efco SERVICE

BOLLETTINO / *BULLETIN*

MODELLI - *MODELS:* **Soffiatori** - *Blowers* **SA2026**

OGGETTO - *SUBJECT:* **Nuovi antivibranti, modifica carter chiocciola impugnatura, carter lato avviamento, serbatoio, maniglia kit-aspirazione** - *New vibration-damping, fan case housing, handle cover, tank, handle in optional vacuum.*

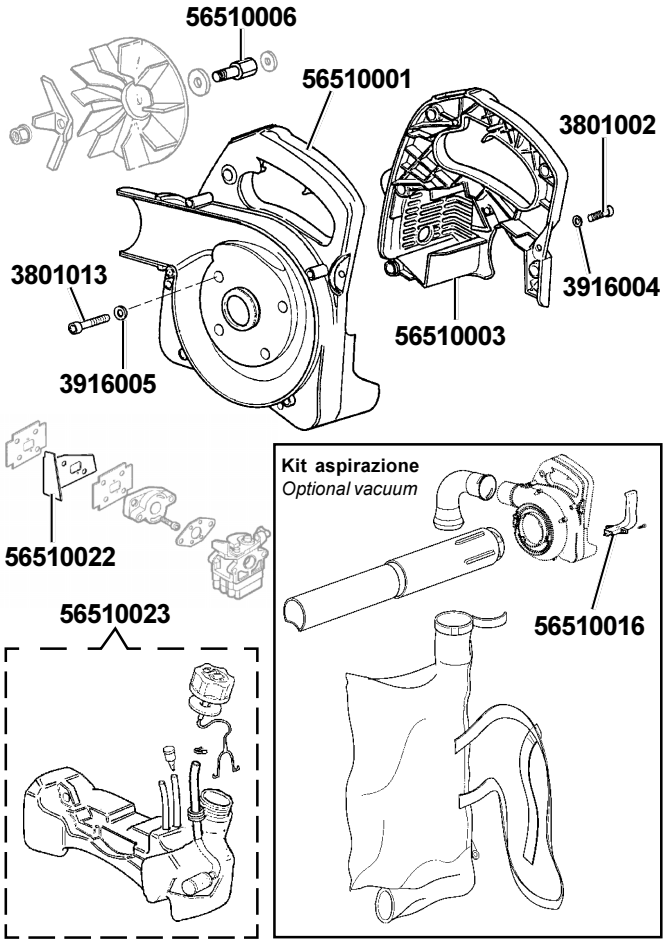
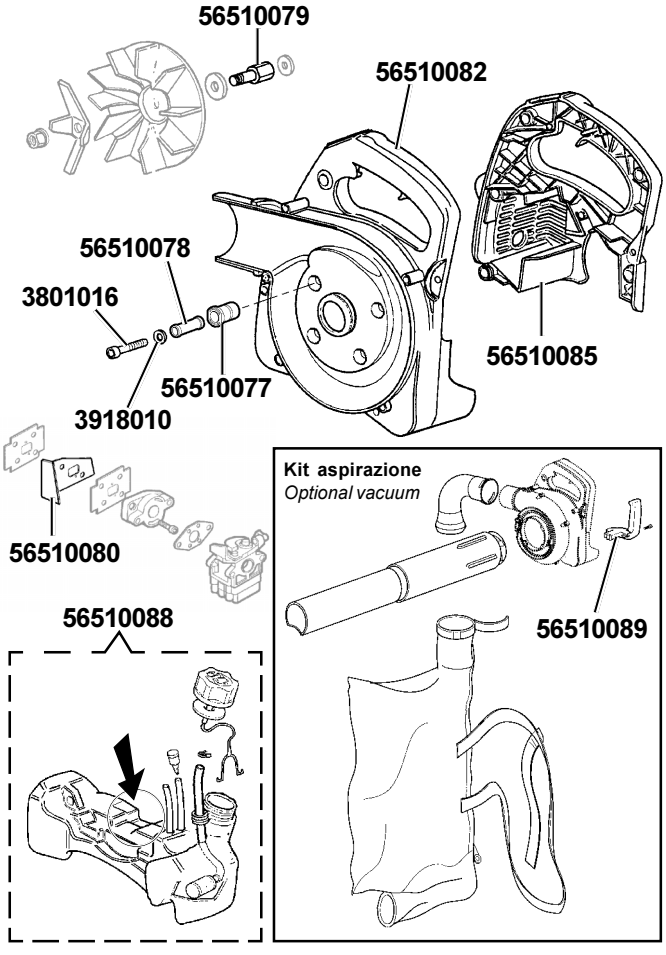
DESCRIZIONE - *DESCRIPTIONS:* **Miglioramento prodotto: introduzione di n°4 antivibranti per un sensibile calo delle vibrazioni** - *Product improvement: introduction of 4 vibration-dampers for better ergonomics.*

INTERCAMBIABILITÀ - *INTERCHANGEABILITY:* **I particolari postmodifica sono intercambiabili ad eccezione del carter cod. 56510082** - *The new assy are interchangeable except the carter p/n 56510082*

DISPONIBILITÀ RICAMBI - *PARTS AVAILABILITY:* **I particolari premodifica verranno forniti ad esaurimento ad eccezione del carter cod. 56510082** - *The Particular Old Assy will be supplied till deplation with exception of the carter p/n 56510082*

NOTE - *NOTES:* **Con le modifiche sopraripportate la macchina assume la denominazione "SA2026-ERGO" e cambia il prefisso della matricola macchina da 523 a 527** - *Following this modification the machine will be called "BV126-ERGO" and the serial number of the machine changes from 523 to 527.*
